# 改善箇所説明図①

## 【ロック取付断面図】

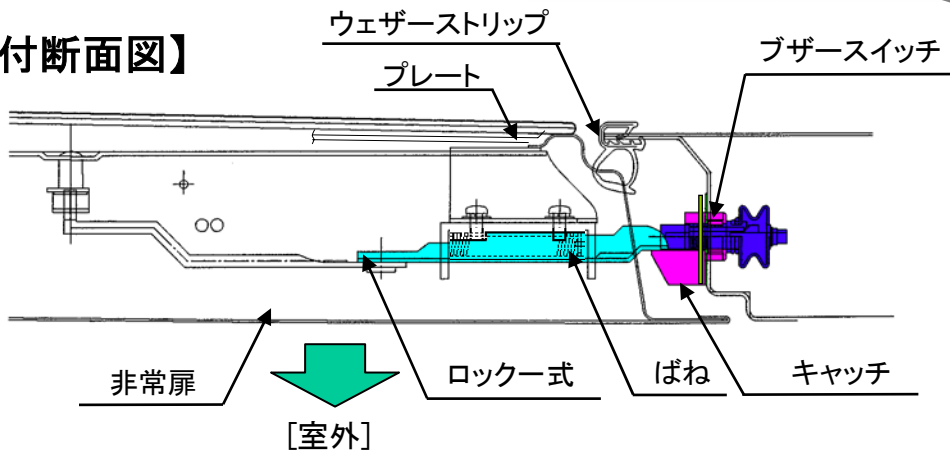
車体後面に設けている非常扉のロックシステムにおいて、キャッチと噛み合うロックをもどすばねの押しもどし力の設定及びウェザーストリップの反力が不適切なため、扉をゆっくり閉めた場合、当該ロックとキャッチの噛み合い代が不十分となることがある。そのため、そのままの状態で使用を続けると、最悪の場合、走行時の振動などで噛み合いが外れ、非常扉が開放するおそれがある。

全車両、ロッカー式、キャッチ、ウェザーストリップを対策品に交換する。  
 なお、ロックシステムのばね力適正化に伴い、ロック取付部パネルに補強プレートを追加する。

注：□ は交換部品を、○ は追加部品を示します。
